MÉMOIRE EN RÉPONSE À L'ENQUÊTE PUBLIQUE

La société Quadran a déposé le 12 novembre 2014 en Préfecture des Ardennes, une demande d'autorisation unique sur la commune de Champlin, composée d'une éolienne d'une puissance unitaire maximale de 3,3MW et d'une hauteur sommitale (pale à la verticale) de 150 m ainsi que d'un poste de livraison électrique.

Ce mémoire a pour but d'apporter les réponses de QUADRAN aux quelques remarques formulées par les riverains dans le cadre de l'enquête publique. Il reprend point par point les différents sujets présentés par M. Jean-Paul Grasmuck, commissaire enquêteur dans le procès-verbal d'enquête publique. Nous présentons :

Positions autour de VDT2, VDT3 : intervention en 2016

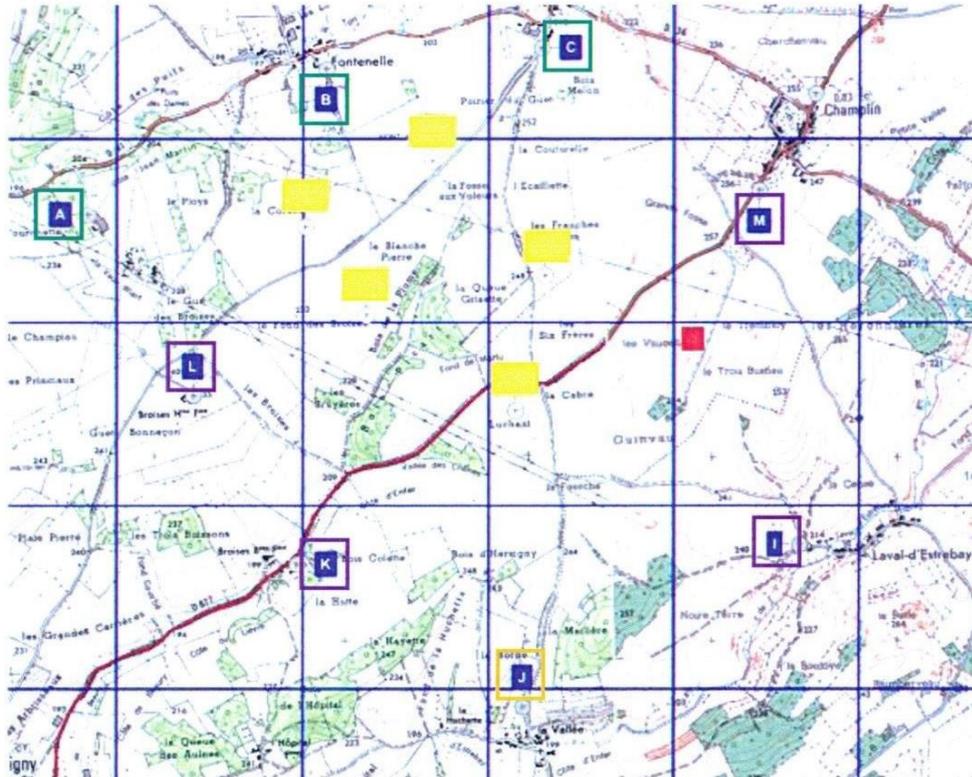
Ces mesures ont été mises à jour pour les points répartis au plus proche de l'éolienne (Cf. carte 1 page suivante). Deux motifs à cela :

1 – Ces points correspondent aux habitations les plus proches du projet d'extension VDT 3, et sont donc potentiellement les plus impactés.

2- pour les autres points de mesure (A, B, C et D), l'impact du parc éolien de VDT2 reste seul prépondérant dans la situation sonore. De ce fait, le projet d'extension n'aura pas d'impact significatif à ce niveau, puisque l'éolienne supplémentaire est située à l'opposé.

Figure 1 : Capacité réservée au raccordement des énergies renouvelables sur le poste de Liart, valeur mise à jour au 14/03/2016 (source : <http://www.capareseau.fr/>)

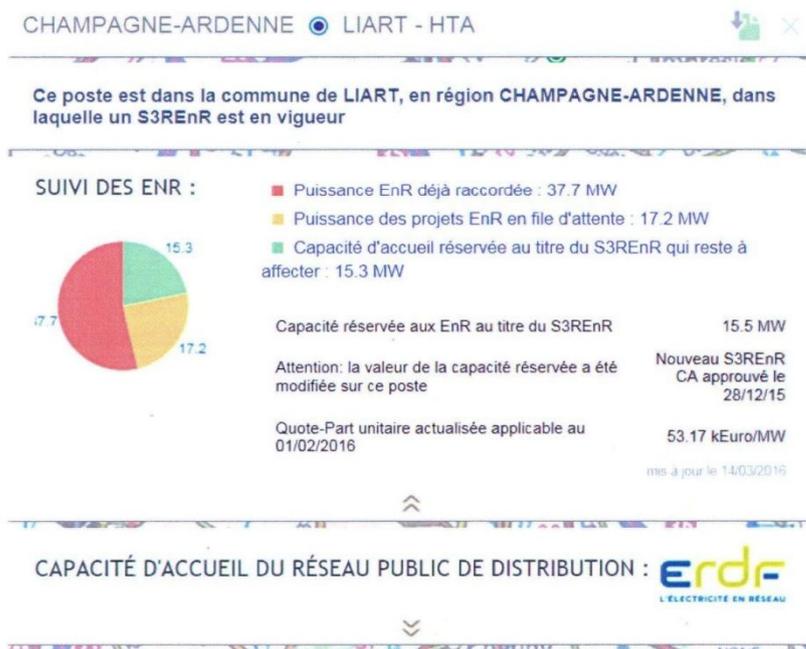
Nous précisons que le poste de Liart, de par sa proximité, est effectivement l'option de raccordement privilégiée à ce stade. Le Schéma de Raccordement au Réseau des Energies Renouvelables (S3RENr), a été révisé le 28 décembre 2015. Il confirme ainsi la possibilité de se raccorder sur le poste de Liart, poste sur lequel est attribuée une capacité réservée aux énergies renouvelables de 15,5 MW (Cf. figure ci-dessous).

Localisation du projet d'extension vis-à-vis du hameau de Fontenelle

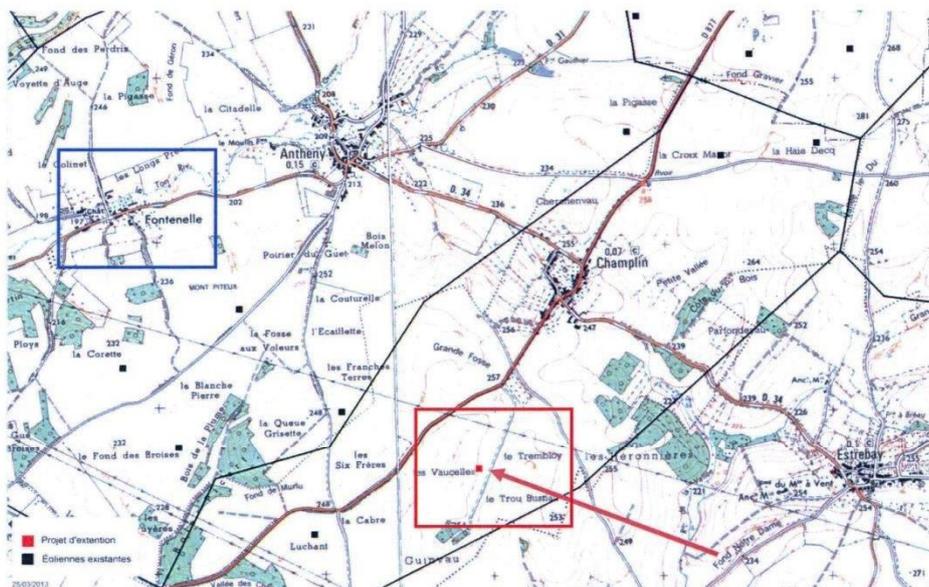
1. « Sans à priori, lors de la création du parc initial de Thiérache 1, l'expérience désagréable*, fait que nous nous opposons à toute implantation d'éoliennes supplémentaires autour de notre village (* Les bruits discontinus engendrant de mauvaises nuits et de grandes fatigues) »

- ⇒ Nous renvoyons sur ce point à la réponse formulée au paragraphe « I.1 Evaluation de l'impact sonore » page 01.
- ⇒ Nous précisons que M. Delamalmaison est associé aux travaux d'optimisation acoustique du fonctionnement du parc éolien VDT 2. En effet, l'acousticien M. Bruneau de la société Echopsy, est en contact régulier avec lui à chaque changement de paramétrage et à chaque déplacement pour les mesures.
- ⇒ Enfin, précisons que l'éolienne faisant l'objet de la demande d'autorisation d'exploiter se trouve être très éloignée du hameau de Fontenelle puisqu'elle est située à l'opposé du parc éolien VDT 2, à environ 2,5 km (cf. carte ci-dessous). Elle n'engendrera ainsi aucun impact acoustique significatif sur ces habitations.

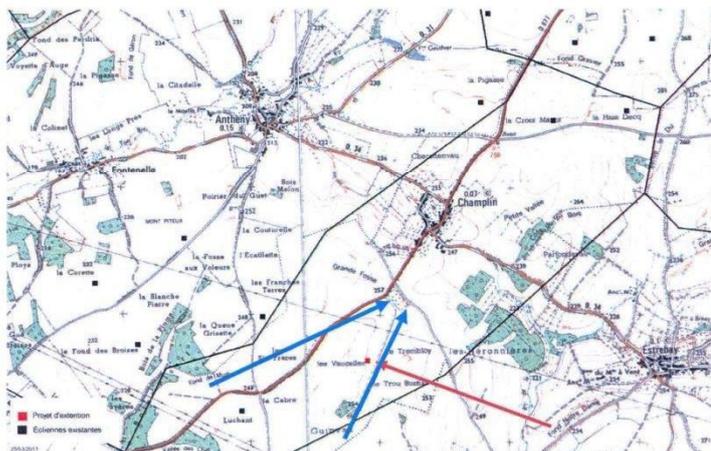
1. « Je suis fermement opposé à une nouvelle implantation d'éolienne à même pas 1 km de mon habitation. De plus celles-ci causent de réels soucis à savoir d'importantes nuisances sonores et visuelles (nuit).

P.S. Je suis atteint d'une longue maladie qui ne se guérit pas facilement et je suis sûr que celles-ci n'y sont pas pour rien !! J'ai besoin de repos et de calme !! »

- ⇒ Comme évoqué plus haut, le dossier d'étude d'impact prévisionnel prévoit dans ses conclusions une situation conforme à la réglementation sur le bruit des éoliennes (Arrêté du 26 août 2011). De plus, Quadran, exploitant les éoliennes de VDT 1 et VDT 2 se montre très présent dans la gestion de la situation sonore après la mise en service puisque des travaux sont en cours depuis plusieurs pour ajuster certaines éoliennes dans le cadre de la réception acoustique du parc. Quadran assurera un suivi accompagné des travaux nécessaires, à la vérification de la situation sonore et à l'intégration de ces éoliennes dans le contexte sonore actuel.

- ⇒ Nous avons rencontré M. Bellemont lors de la permanence publique où nous avons évoqué le sujet de la perception acoustique du parc éolien de Vent de Thiérache 2. La 3^{ème} itération actuellement en cours (Cf. paragraphe I.1), qui fait suite à cette permanence publique, a été mise au point notamment pour limiter la perception sonore depuis Champlin.

- ⇒ Les éoliennes VDT2 ont une contribution sonore acoustique maximale par vents d'Ouest-Sud-Ouest.
- ⇒ L'éolienne VDT3 aurait un impact acoustique maximal par vents de Sud-Sud-Ouest.

- ⇒ Cette éolienne ne modifie pas de manière importante l'impact sonore, elle élargie de l'ordre de 45° les orientations des vents constituant les situations avec bruits portants vers la commune de Champlin.
